Urgente Avviso di Sicurezza

Aggiornamento dell'avviso di sicurezza di ottobre 2016 Importanti informazioni sul caricatore Medtronic modello 37751

Incluso nei sistemi di carica per la stimolazione del midollo spinale (SCS) modello 37754 e 97754 e nei sistemi di carica per la stimolazione cerebrale profonda (DBS) modello 37651

Riferimento Medtronic: FA735 Fase II

Figura 1

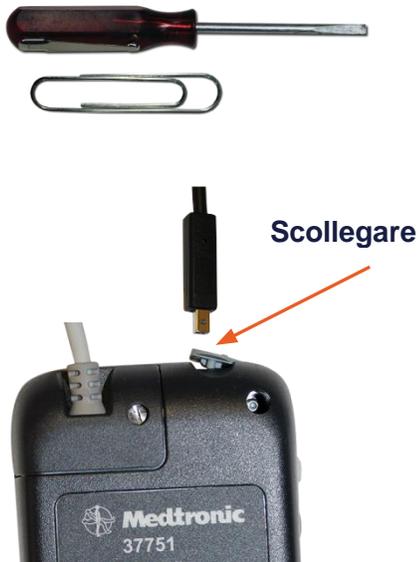
A partire da ottobre 2018 è stata implementata una modifica di progettazione nei caricatori modello 37751 al fine di correggere il comportamento di mancata risposta ed emissione del segnale acustico. È possibile identificare i caricatori prodotti dopo la modifica da quelli prodotti prima di tale modifica tramite il numero di serie. I dispositivi prodotti con la modifica di progettazione sono identificati dal numero di serie che inizia con "5" (es. "NKA5" o "NKU5").

- Per i caricatori prodotti prima della modifica di progettazione – numero di serie che inizia con "4" (es. "NKA4" o "NKU4"):
 - Per prevenire lo stato di errore per mancata risposta, il caricatore deve essere collegato all'alimentatore CA (allineando i triangoli bianchi) prima di avviare una sessione di ricarica del neurostimolatore ed il caricatore deve rimanere collegato all'alimentatore CA finché la sessione di ricarica non è stata completata (vedi Figura 1).
Nota: Non è necessario che l'alimentatore CA sia collegato a una presa di corrente elettrica se il caricatore è carico.

- Per i caricatori prodotti dopo la modifica di progettazione – numero di serie che inizia con "5" (es. "NKA5" o "NKU5"):
 - Seguire le istruzioni incluse nel manuale per l'utente del sistema di carica fornito insieme al dispositivo. Le istruzioni presenti nel manuale per l'utente non richiedono che il caricatore sia collegato all'alimentatore CA durante la sessione di ricarica.
